Ergänzungen zum Entwurf vom 14.08.2023 in Rot

Abschlussbetriebsplan Tagebau Jänschwalde

Stellungnahme des Amtes Peitz für die amtsangehörigen Gemeinden Heinersbrück und Jänschwalde

Auszug aus der Präsentation
„Straßenbaumaßnahmen in der Bergbaufolgelandschaft
Tagebau Jänschwalde und Variantenuntersuchung 2018“
der LAEG vom 10.12.2018
Variante 2: Heinersbrück-Griessen nördlich des Sees

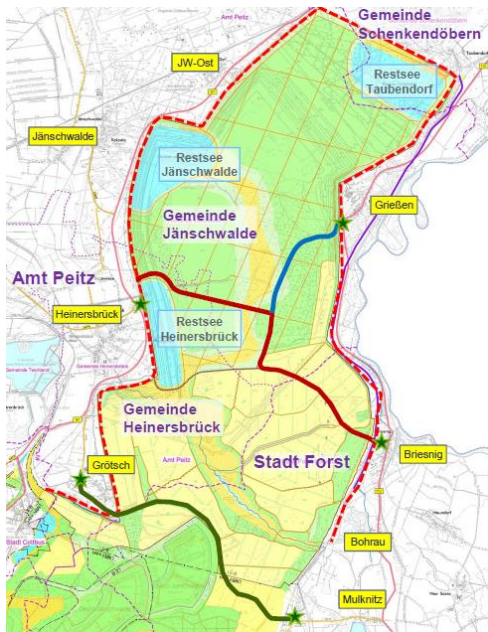
Wie bereits bei der Variantenuntersuchung im Jahr 2018 mit den Anrainergemeinden besprochen, soll die Anbindung der Wegeverbindung nördlich des Heinersbrücker See erfolgen.

Bisher wurde, so auch in der vorliegenden Fassung des ABP, wieder nur die Vorzugsvariante der LEAG berücksichtigt, ohne jegliche Erläuterung, warum diese Variante gewählt wurde und nicht die von den Anrainergemeinden favorisierte.

Bei der von den Gemeinden bevorzugten Variante ist der Eingriff in die Renaturierungsfläche wesentlich geringer. Des Weiteren haben sich die Gemeinden daraufhin verständigt, den geringen Raum zwischen der Bundesstraße 97 und dem Heinersbrücker See für eine mögliche touristische Nachnutzung freizuhalten, da es sich hierbei um die gewachsene Seite handelt.

Die Gemeinde Heinersbrück hat immer um eine Badestelle an der Malxe gekämpft und möchte den Heinersbrücker See natürlich jetzt auch touristisch nutzen. Mit einer zusätzlichen Straße zwischen dem See und der B 97 ist dies jedoch nicht möglich.

Sollte dennoch die Variante wie im ABP beschrieben umgesetzt werden, muss ein zusätzlicher Knotenpunkt an der B 97 (auf Höhe der Forster Straße der Gemeinde Heinersbrück) geschaffen werden, um den Bereich zwischen dem See und der B 97 freizuhalten.
